Vedlegg 1: Innspill til varsel -Tilbakemelding med kommentar.

Det har gjennom planprosessen (varsel om oppstart) 12.12.2020-12.02.2021 kommet inn en rekke innspill. De enkelte innspillene er gjengitt kortfattet. Alle innlegg er vedlagt planforslaget i sin helhet.

Figur: Revidert forslag er bearbejdet for å ivareta og videreføre eksisterende gateløp - eksisterende og planlagt bebyggelse

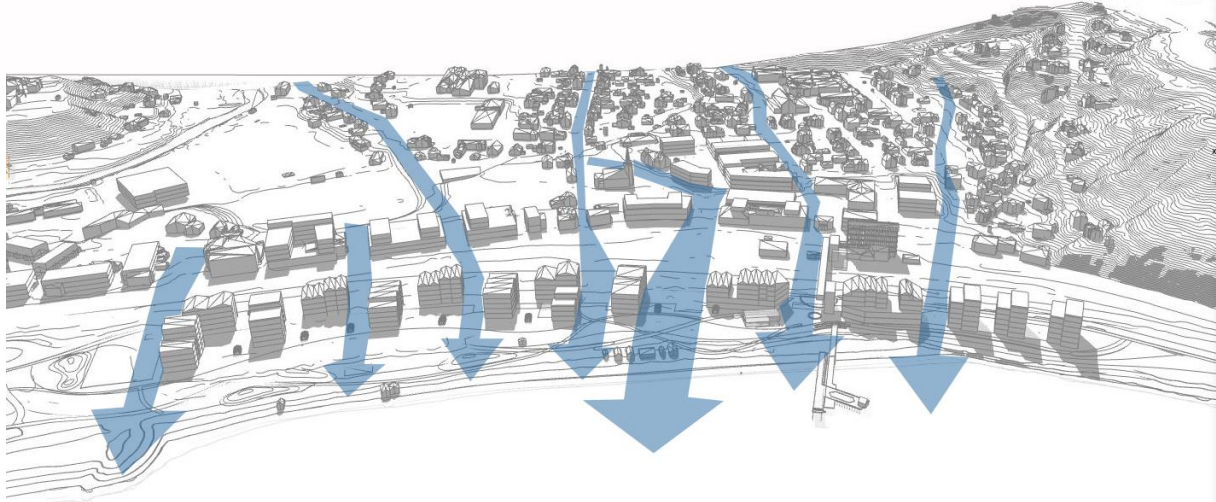
Innkommende innspill	Plankonsulentens kommentarer
1	Roger Snustad	Plankonsulent
1.1	<u>Siktrum</u> Bebyggelsesstrukturen må bygge på eksisterende bebyggelsesstruktur, slik at gatene visuelt sett føres helt ned til fjorden.	Vi har jobbet mye med gjennomgående siktrum slik at gatene visuelt føres ned til fjorden. Dette ivaretar en rekke hensyn med utsyn og åpenhet samt videreføre eksisterende historiske gateløp og bebyggelse, via planlagte gateløp og bebyggelse i sentrumsplanen til den nye bebyggelsen i Hommelvik Stasjonsby, For å ivareta mange innspill, har vi bearbeidet bebyggelsesstrukturen til i større grad å hensynta de historiske gateløpene. I det reviderte planforslaget har vi foreslått å fjerne et planlagt bygg mellom sjøen og Johan Nygaardsvolds gate for å åpne den nye bebyggelsen opp i forhold til sentrum i Hommelvik. De to hoved siktrumene i den nye bebyggelsen er sentrert rundt jernbanestasjonen i Hommelvik. Den nye bebyggelsen lenger vest er justert slik at siktrumene i større grad har hensyntatt eksisterende gateløp? (se også punkt 5.1),

Figur: Forslag ved varsel

Figur: Skillet mellom offentlig og halvprivat, løst med skråning som terrengøkning med vegetasjon.

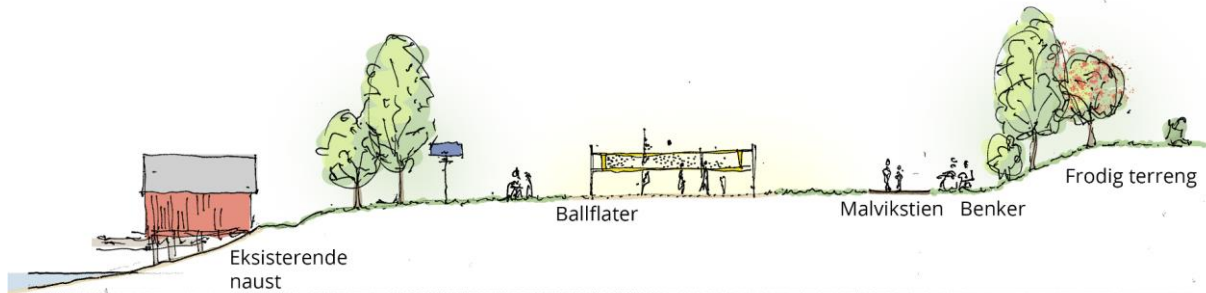
1.3	Grensen mellom det offentlige parkområdet og det private boområdet må defineres klart.	Plankartet trekker opp klare linjer mellom det som er privat og offentlig områder. Det er i tillegg markert med høydeforskjell og beplantning. Et viktig prinsipp for at dette, er gode avklarte skiller mellom private, halvprivate og offentlige områder.
	 For at boligområder skal fungere godt, er det viktig med gode og avklarte skiller mellom private, halvprivate og offentlige områder. Plan over viser hvordan det er tenkt løst ved bruk av vegetasjon og tydelig geometri på Hommelvik stasjonsby. Høydeforskjellen mellom det halvprivate området og det offentlige mot sjøen, vil understreke skillet ytterligere. Privat Halvprivat Offentlig Skråning / høyde

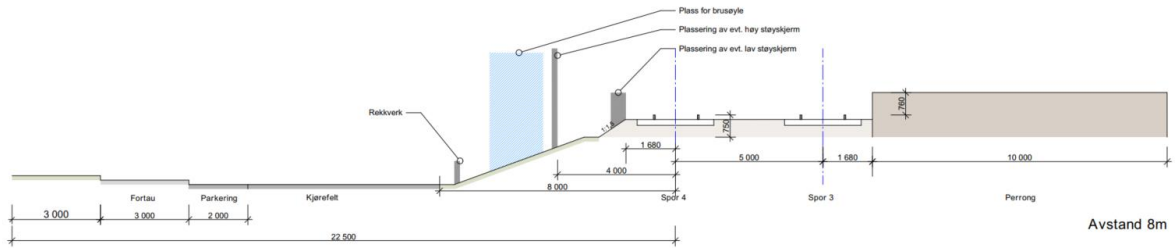
2	08.01.2021 Bane NOR	Plankonsulent
2.1	<u>Avstand til Jernbane</u> Bane NOR er tilfreds med at utarbeidelsen av planen tar utgangspunkt i Bane NORs utredning; «Rapport arealavklaring Hommelvik og Stjørdal stasjon av 13.09.2020». Tekniske regelverk har som utgangspunkt at kjøreveier plasseres ni meter fra nærmeste spormidt, uten krav til kjøretøyshinder, slik at det	Planforslaget er utarbeidet i tatt dialog med Bane NOR Ny vegtrasé er inntegnet med avstand 8 meter til spormidt etter anbefalingene fra Bane NOR. Det må dokumenteres at den nye kjøreveien med tilhørende teknisk infrastruktur hensyntar jernbanens fremtidige utvikling og at nødvendige tiltak mot spor blir etablert.

sikres tilfredsstillende arealer til drift, vedlikehold og fornyelse av jernbanen samt arealer til snøopplag, drenering og sikkerhetstiltak langs den nye samleveien til Hommelvik stasjonsby. I dette tilfellet vurderer vi åtte meter som tilfredsstillende så lenge det kan dokumenteres at ny kjørevei med tilhørende teknisk infrastruktur kan oppføres på en slik måte at tiltaket ikke vanskeliggjør eller fordyrer utvikling av jernbanen og at nødvendige tiltak mot spor blir etablert.
	 <i>Figur: Snitt som viser planlagte 8 meter mellom jernbane og vegkant</i>

Figur: Mulig løsning for bro er utarbeidet med krav fra kommune og kravspesifikasjoner (blant annet geoteknikk) for å synliggjøre at bro er løsbart innenfor regulerte grenser.

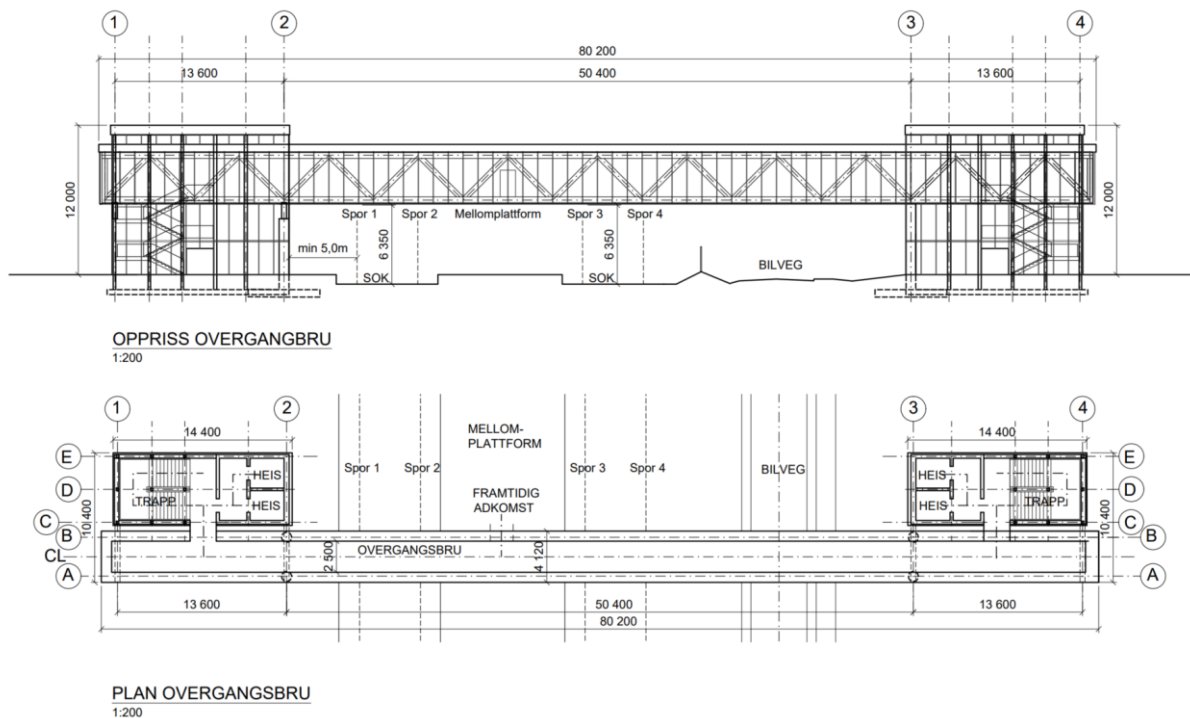
2.2	<u>Overgangsbru</u> Gjennomføring av tiltaket må dokumenteres i planforslaget. Vi minner om at bru med tilknyttet infrastruktur utformes i henhold til teknisk regelverk for jernbane og forutsetter at tiltak som omfattes av planforslaget ivaretar nødvendige krav. Mulig gjennomføring av tiltaket er vedlagt planforslaget. Løsningen er utformet i henhold til tekniske regelverk for jernbane.

Figur: Planforslagets siktlinjer/siktrom er supplert i henhold til dette innspillet

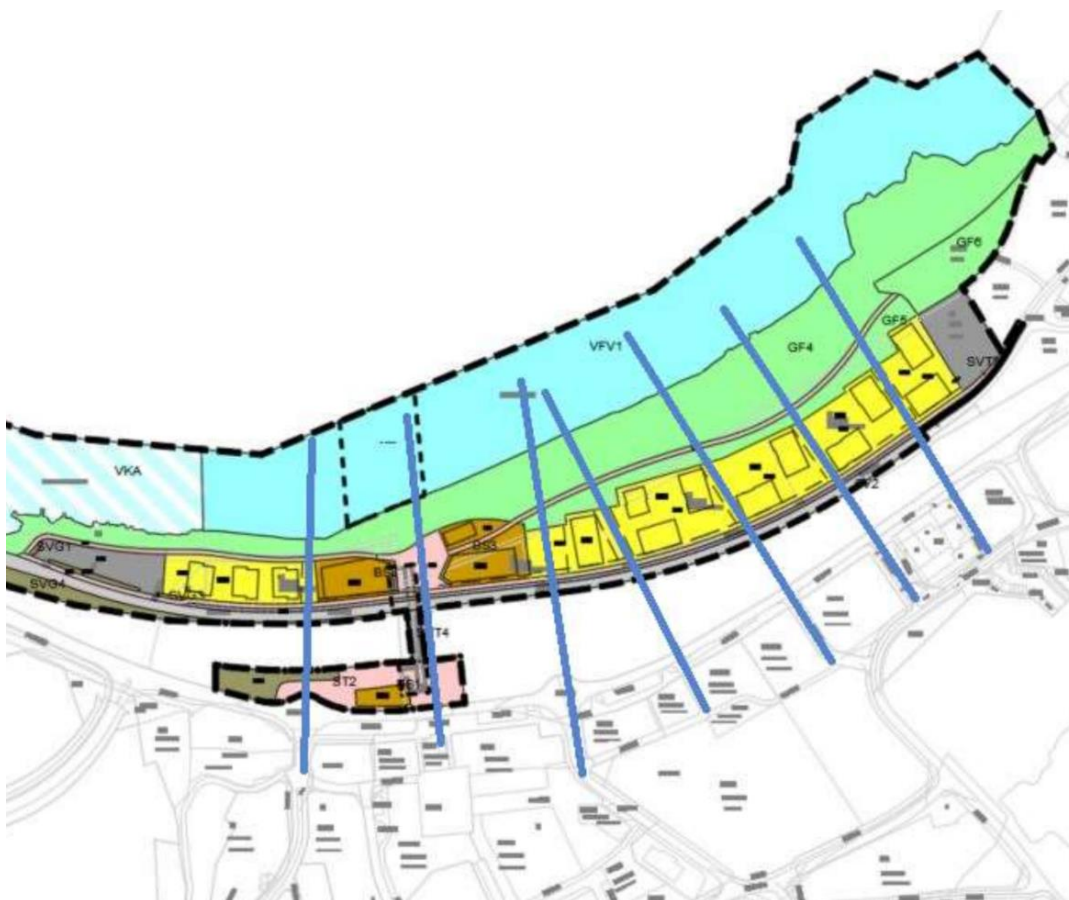
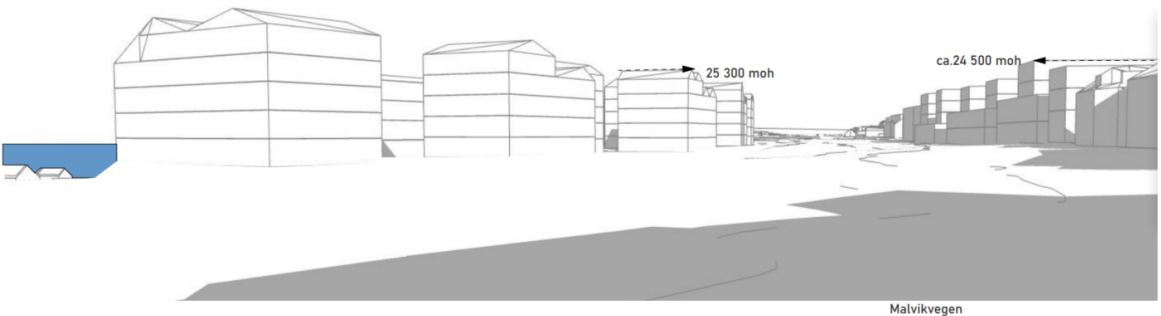
5	Malvik Arbeiderparti 03.02.2021	Plankonsulent
5.1	<u>Videreføring av eksisterende bebyggelsesstruktur</u> Malvik arbeiderparti er opptatt av at eksisterende bebyggelsesstruktur blir videreført, slik at gatene visuelt videreføres helt ned til fjorden.	Se punkt 1.1

Figur: Bebyggelsen lengst vest og øst tåler noe høyere bebyggelse med høyt terreng ruvende i bakgrunnen.

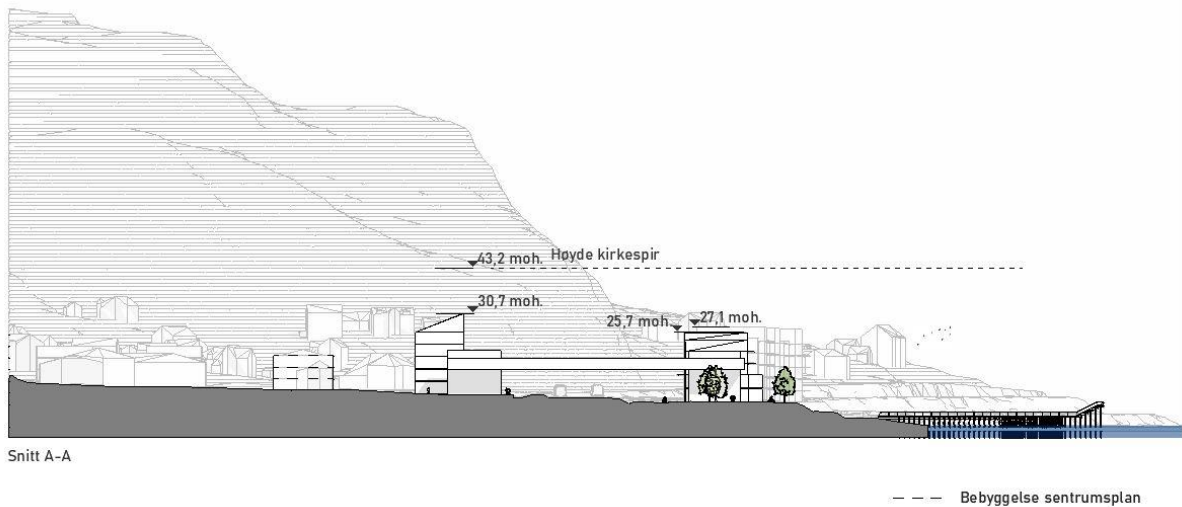
5.2	<u>Byggehøyder</u> Mønet på ny bebyggelse på Moan skal ikke være høyere enn ny regulert bebyggelse i fasaderekka på sørsiden av Malvikvegen. Bebyggelsen må trappes ned mot sjøen for å gi en myk overgang til fjorden, samtidig som det bedrer solforholdene i den nye parken på Moan. Fra Moan dvs. rett ned for Granåshjørnet/ Lunden Østre og vest for krysset Selbuvegen/Malvikvegen) og vestover kan det vurderes byggehøyder på fem etasjer.	Bebyggelsen er i hovedtrekk bearbeidet slik at den tilpasses regulerte høyder i sentrumsplanen. Den nye bebyggelsen har variert byggehøyde fra 3-6 etasjer. Bebyggelsen er i hovedsak fra 3-5 etasjer med 6 etasjer lengst i øst og vest der det er lite eksisterende bebyggelse i sør. Bebyggelsen trappes ned mot sjøen vest for Strandtorget. Solstudiene viser at det er gode solforhold på friområdet og stranda Se også (punkt 1.2)
	 <i>Figur: Ny bebyggelse er tilpasset høyden og siktrom til planlagt sentrumsbebyggelse på sørsiden av jernbanen</i>

Figur: Overganger mellom offentlig og privat friområde markeres gjennom terrengforskjeller og vertikal vegetasjon.

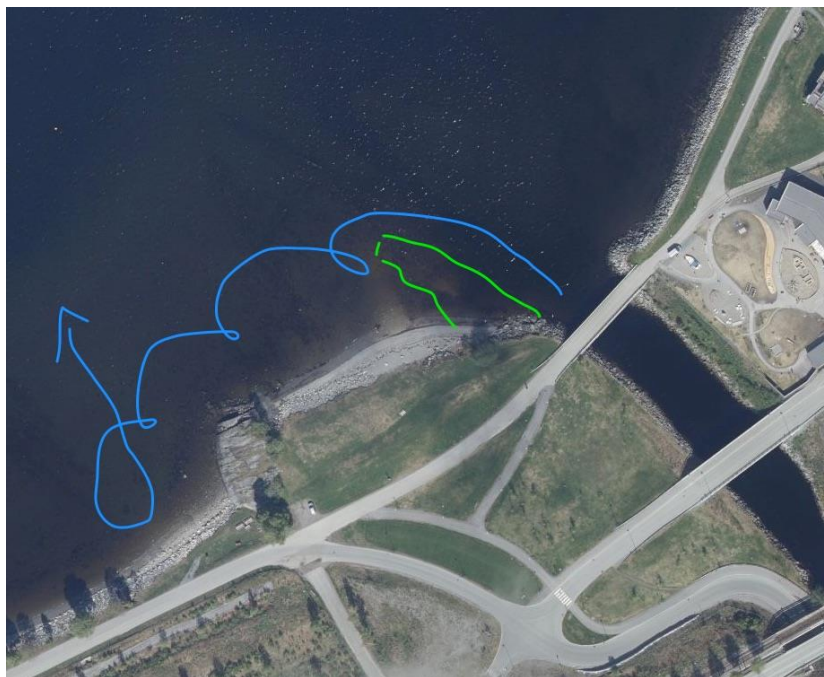
5.3 <u>Private og offentlige områder.</u> Det vil derfor være viktig å etablere klare, naturlige skillelinjer mellom de private og offentlige sonene, så grensene mellom disse blir lett å oppfatte. Prosjektet Hommelvik Stasjonsby har gode intensjoner på dette området, men disse må videreutvikles, f.eks. gjennom: - Gangvegen - Skråningen mellom offentlig fellesområde og boligene - Vegetasjon - Private balkonger og terrasser utformes og plasseres med tanke på å redusere innsyn på offentlig fellesområde	Se pkt. 1.3 Private balkonger og terrasser er i hovedsak plassert inn mot felles boligkun kalt strandtun og mot sør og sørvest. Friområdet ligger mot nordvest.
--	---

Figur: Boligområdet i øst -spesielt egnet for småbarnsfamilier

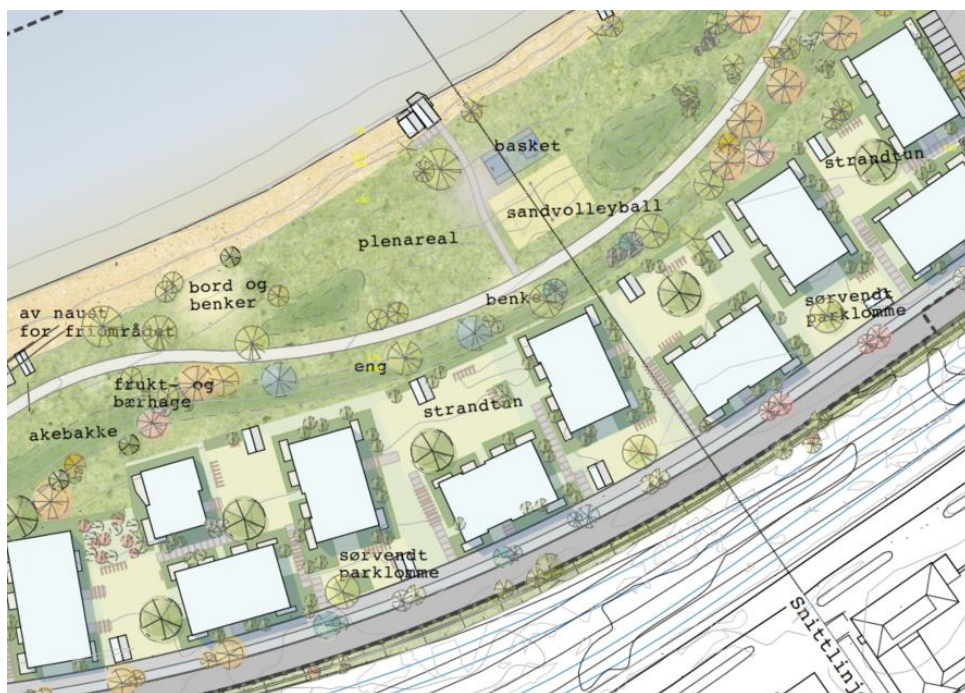
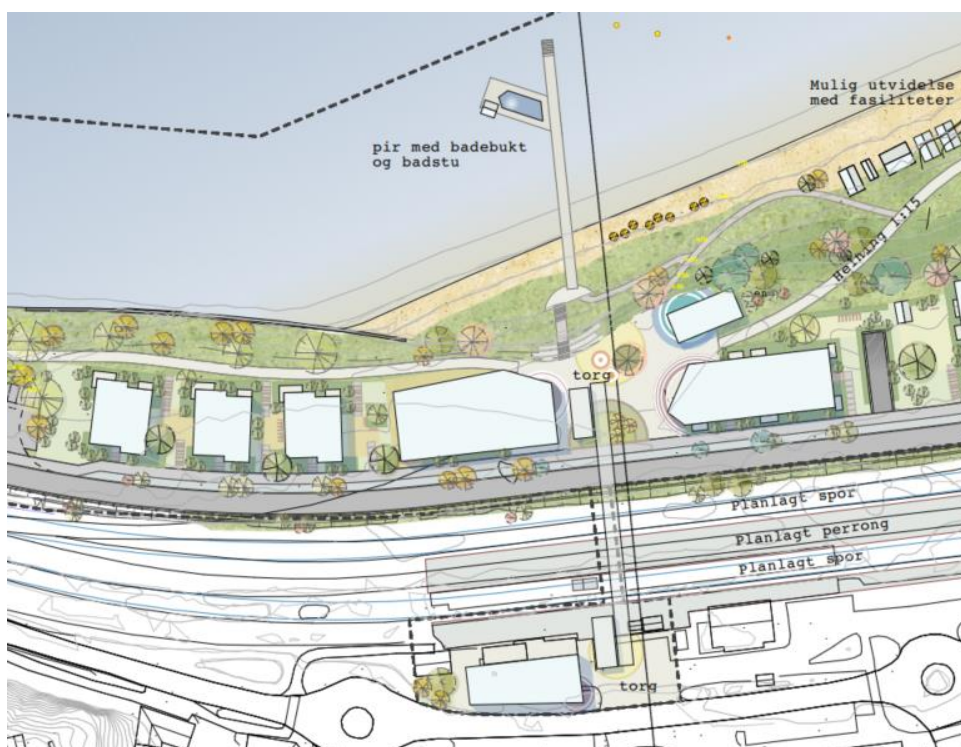
5.5	<u>Boligtyper</u> Hommelvik Stasjonsby-Moan ligger sentralt. Både med tanke på barnehager og skoler, men også når det gjelder friområder og idrettsanlegg. Området vil derfor kunne bli et meget godt sted å vokse opp, og vi mener det er viktig at det legges vekt på å utvikle et område egnet for barnefamilier. Det vil også bety mye for videre vekst og utvikling av Hommelvik at befolkningen får en god aldersspredning. For å legge til rette for økt sosialt samvær og forenings- og møteaktivitet oppfordrer vi utbygger om å innpasse fellesrom på området som er egnet for slike formål. Utviklinga i boligmarkedet går mot stadig mindre boenheter. Dette øker behovet for å kunne leie en mindre boenhet for besøkende. Hommelvik Stasjonsby-Moan vil få så mange beboere, at et slikt leietilbud bør finnes på området.	Det er viktig å planlegge for et boligområde med en variert befolkningsgruppe. Området er godt egnet for barnefamilier, og kan bli et godt sted å vokse opp. Spesielt boligområdene i øst har store uterom, strandtun som er velegnet for småbarn og uformelle møteplasser samtidig som de grenser mot offentlige friområdene med stranda i nord. Strandtunene er grønne og bilfrie. De sørvendte parklommene som henvender seg til den nye Havnevegen er også attraktive, uformelle mer urbane, halvprivate møteplasser. Boligområdet i vest har mindre uterom og egner seg mer for voksne som pensjonister og pendlere. Her er det kort veg til kollektivknutepunkt, Strandtorget som møteplass, forretninger og friområdet.

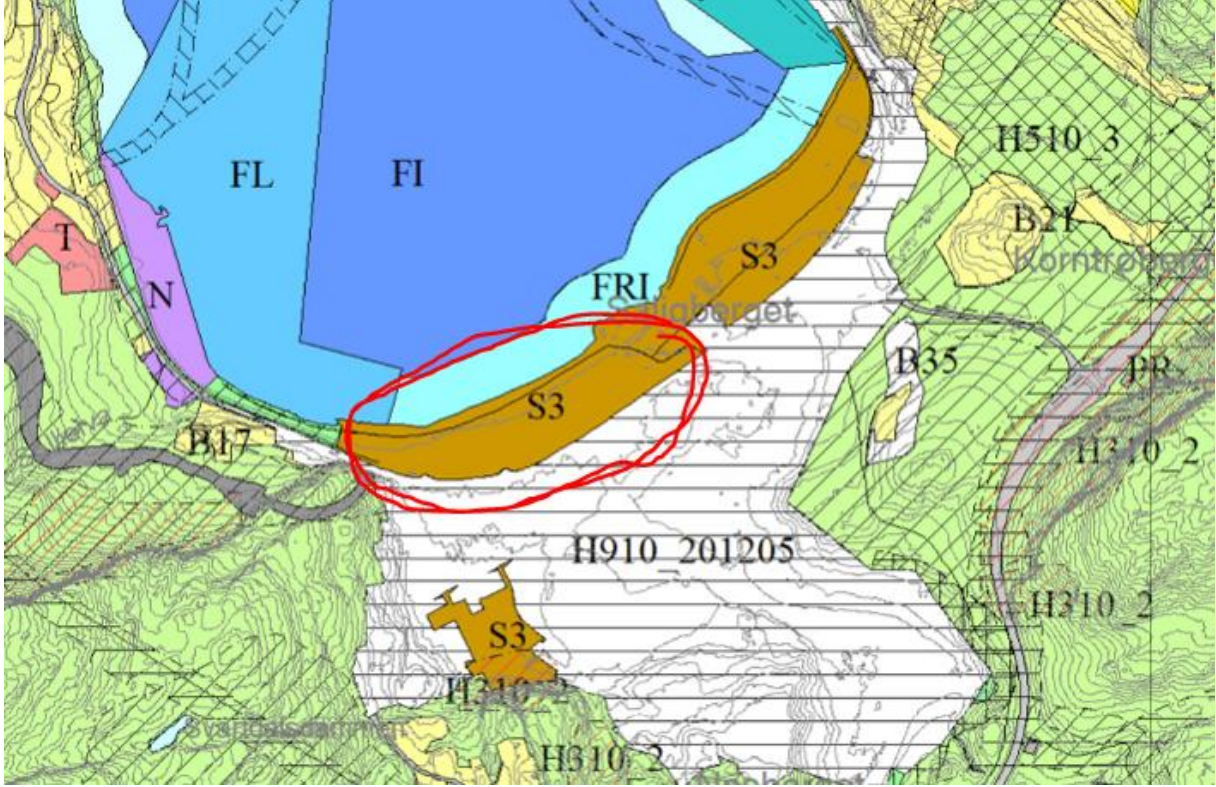
6.3	<u>Kartskisse (illustrasjonsplan)</u> Trondheim friluftsråd stiller spørsmål til kartskissen som er lagt ved saken, som viser bruk av private naust.	Illustrasjonsplanen viser en mulig fremtidig bruk av området. Bruk av friområdet (med naust) bør utarbeides i dialog med Malvik kommune.

Illustrasjonsplanen viser en mulig fremtidig bruk av området. Bruk av friområdet (med naust) bør taktfullt utarbeides i dialog med Malvik kommune	
7	Silje Ohren Strand 20.01.2021) (Innspill er underskrevet av 241 andre)	Plankonsulent

Figur: Plassering av pir er foreslått som eget bestemmelseområde i plankartet (stiplet linje i sjøen). I bestemmelsene for området foreslår vi at: «ungdomsrådet skal være med som rådgiver i utforming av tiltak»

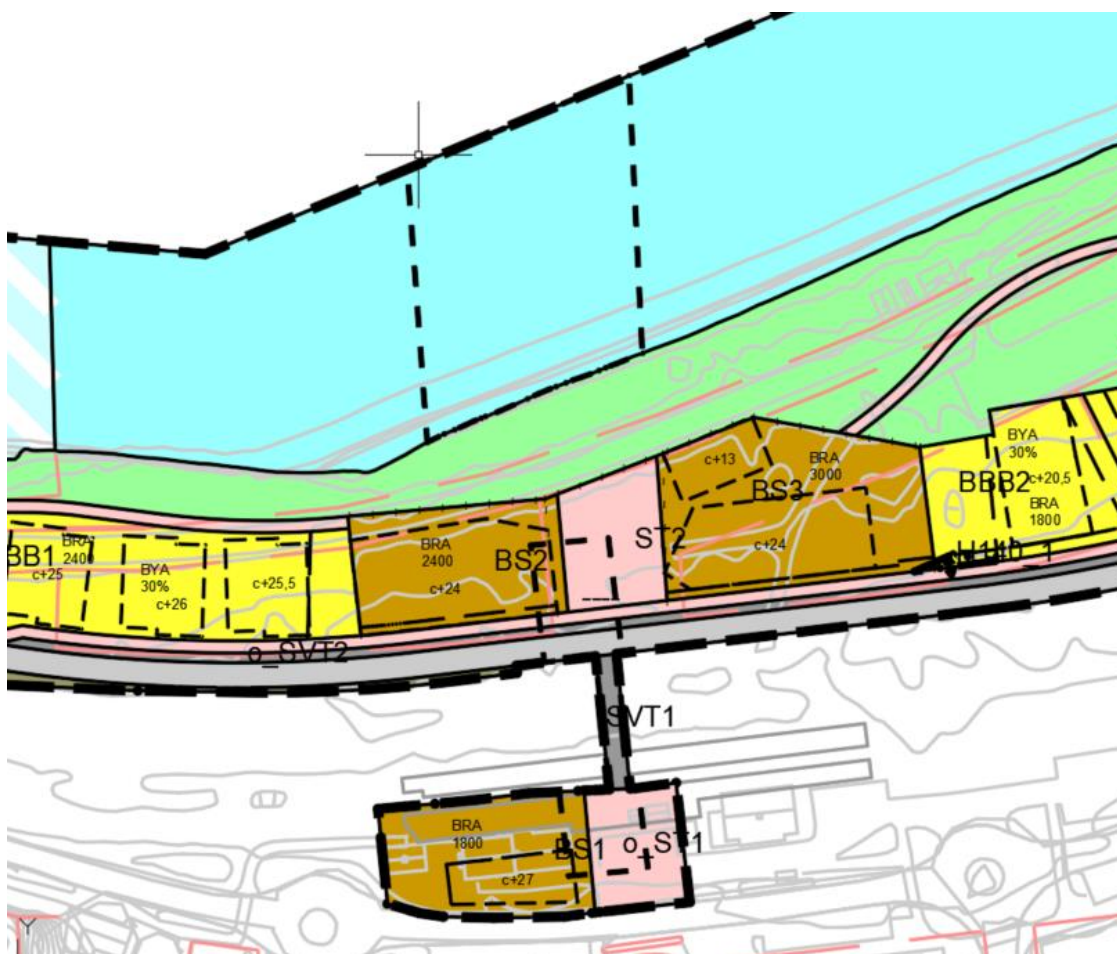
tegning for Hommelvik stasjonsby, og vil komme med følgende innspill:	
12.1	<u>Badeplass med pir</u> Ungdomsrådet mener badeplass med pir/brygge (som på presentert skisse) er veldig bra og et godt alternativ til brua over elva som i dag er veldig populær å hoppe fra. Det er positivt at det tenkes et anlegg som går langt nok ut i sjøen. Det bør være et hoppe/stupetårn og det må være dypt nok til dette, også når det er fjære sjø.	Planforslaget vil legge til rette for at pir med stupemulighet blir mulig. I medvirkningsmøte ga ungdomsrådet uttrykk for at plassering av pir er egnet i tilknyttet torgområdet. Vi syns det er positivt at Ungdomsrådet ser kvalitet i muligheten for pir i området. I planforslaget er det lagt et bestemmelseområde for planlagt plassering av brygge/pir.
